**Betreff:** Leitungsauskunft - Vorgangs-Nr. 183246, Gemeinde Herzhorn: Bebauungsplans Nr. 11 für die Errichtung einer Photovoltaik-Freiflächenanlage und 4. Änderung des Flächennutzungsplans

**vorhabenbezogener B-Plan Nr. 11 und 4. Änderung des FNPs**

**Gemeinde Herzhorn**  
**Vorhabenbezogener Bebauungsplan Nr. 11 für die Errichtung einer Photovoltaik-Freiflächenanlage und 4. Änderung des Flächennutzungsplans**  
**hier: Beteiligung als Träger öffentlicher Belange gem. § 4 (1) BauGB (Scoping)**

- **3. Änderung des Flächennutzungsplanes und Aufstellung des vorhabenbezogenen Bebauungsplanes Nr. 10 sowie**
- **4. Änderung des Flächennutzungsplanes und Aufstellung des vorhabenbezogenen Bebauungsplanes Nr. 11 der Gemeinde Herzhorn, Kreis Steinburg**

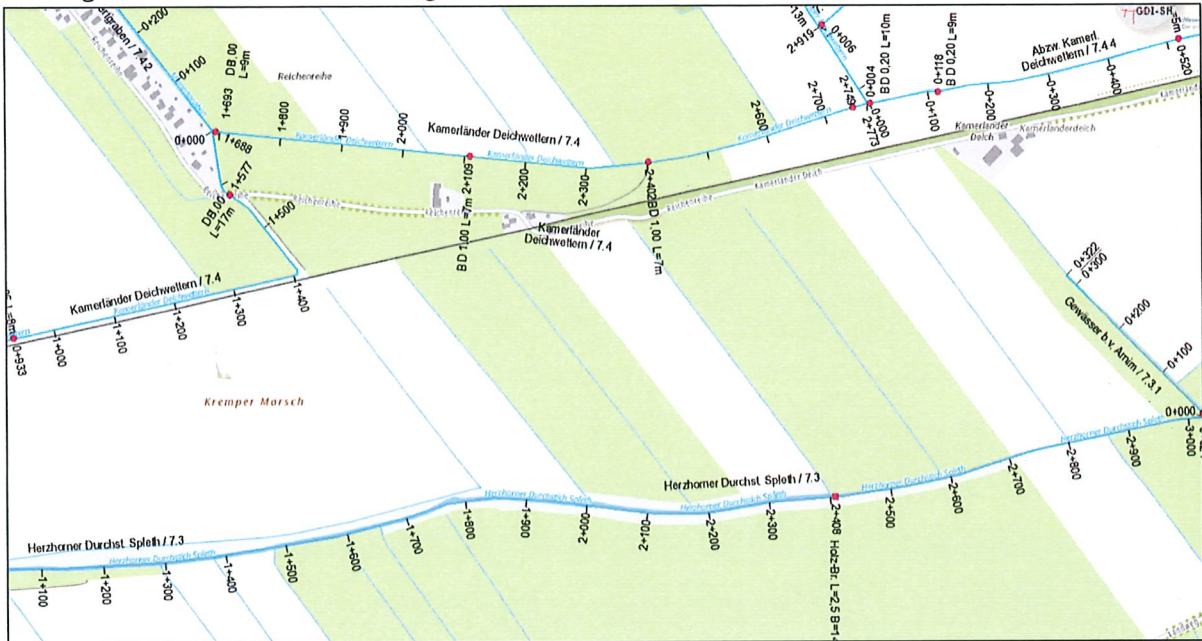
Von der Planabsicht ist ggf. das Verbandsgewässer 7.3 „Herzhorner Durchst. Spleth“ betroffen, da dieses im grenznahen Bereich des Plangebietes verläuft – siehe nachfolgenden Kartenausschnitt.

Der Verband weist darauf hin, dass die Südwestspitze des o.a. Plangeltungsbereiches in den Nahbereich des Verbandsgewässers 7.3 „Herzhorner Durchst. Spleth“ hineinfällt. Das Verbandsgewässer

Inwieweit die 30 Meter breite Maßnahmenfläche A1 diese Forderung eines mindestens 10 Meter breiten Unterhaltungstreifens bereits erfüllt, kann der Verband den vorliegenden Planunterlagen nicht entnehmen. Der Schutzstreifen orientiert sich augenscheinlich an den bestehenden Flurstücksgrenzen und nicht an den gewässernahen Gegebenheiten.

Der Verband weist darauf hin, dass das Planvorhaben im Süden des Geltungsbereiches – im Bereich der Maßnahmenfläche A1 – ein Lesesteinhaufen mit Totholz anzulegen, um ein Habitat für Amphibien und Reptilien zu schaffen im Widerspruch zu den einschlägigen Wassergesetzen und der Satzung des Sielverbandes Rhingebiet steht! Die Unterhaltung und Funktionsfähigkeit des Verbandsgewässers hat Vorrang!
